改善箇所説明図

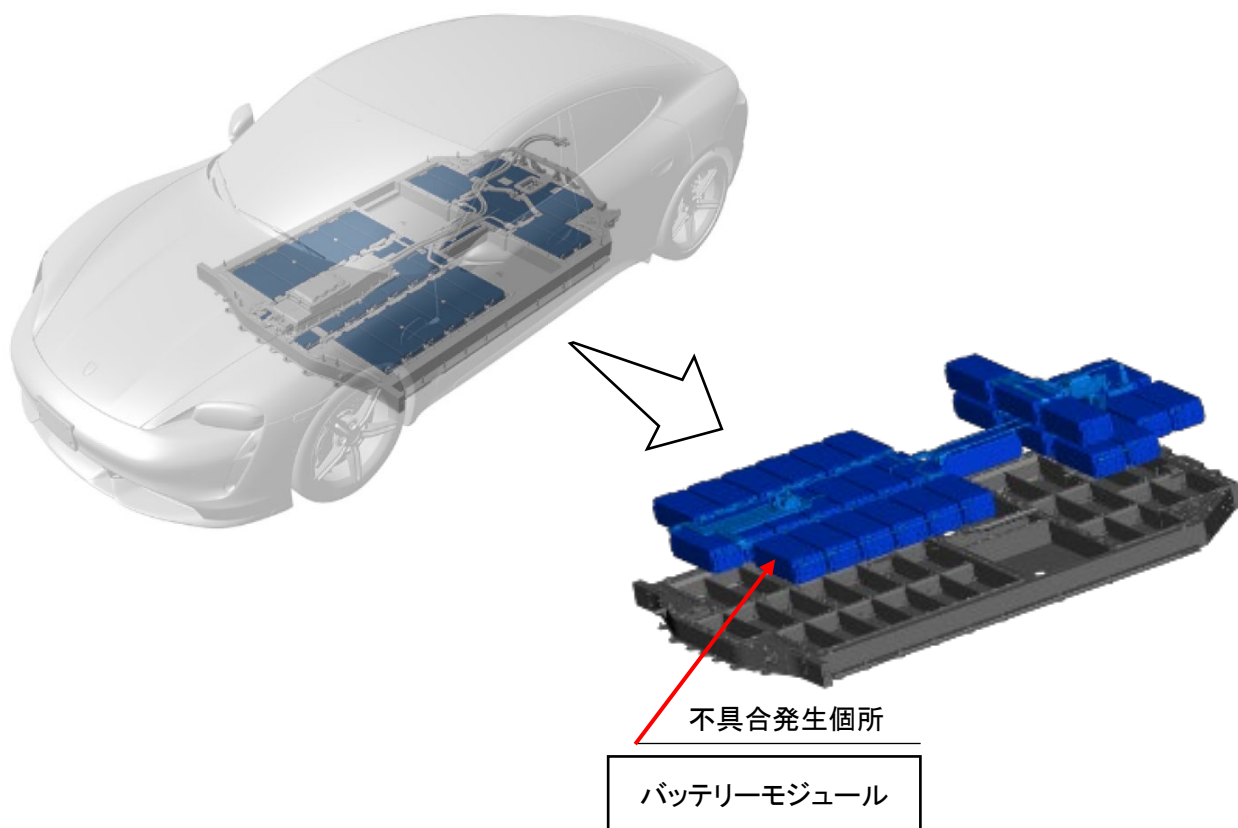
注: 内は良品と交換する部品を示す

高電圧バッテリーにおいて、不適切に製造されたバッテリーモジュールが内蔵されたものがある。そのため、バッテリーモジュールの内部短絡が発生し、最悪の場合、熱によるバッテリー異常が発生し、火災に至るおそれがある。

全車両、専用テスターを使用して車両を点検し、異常が確認された場合は該当するバッテリーモジュールを良品と交換する。また、車両が入庫するまでの間、充電量を 80%までに制限するようユーザーに周知を行う。
